**Avis délibéré de la mission régionale
d'autorité environnementale Auvergne-Rhône-Alpes
relatif au projet de création d'un échangeur à Montélier sur la RN7
présenté par le conseil départemental de la Drôme
sur la commune de Valence
(département de la Drôme)**

Avis n° 2019-ARA-AP-833

Figure 109 : Dynamique des exploitations agricoles du secteur d'étude

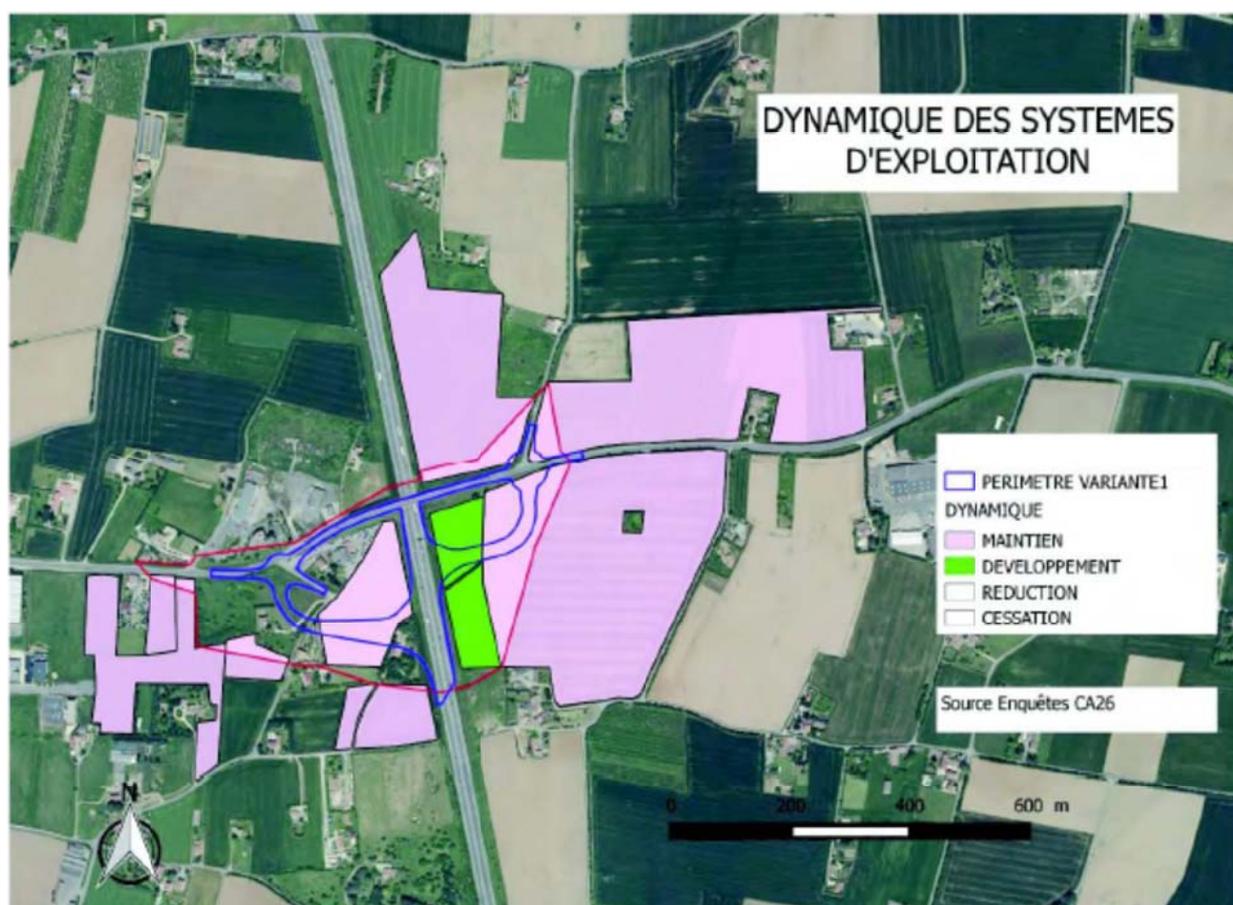
En ce qui concerne les **espaces agricoles**, l'étude d'impact s'appuie sur une étude réalisée en septembre 2018 et met en évidence que ce secteur d'activité, déjà concerné par des atteintes au foncier agricole par le contournement de Valence par la RN7, subit toujours de fortes pressions d'urbanisation. Trois exploitations sont affectées par le projet sur une emprise de 3,4 ha (cf. carte ci-après). Le dossier décrit les surfaces et cultures affectées. Pour l'une des exploitations, 3,4 % de sa surface agricole utile sont affectés par le projet.
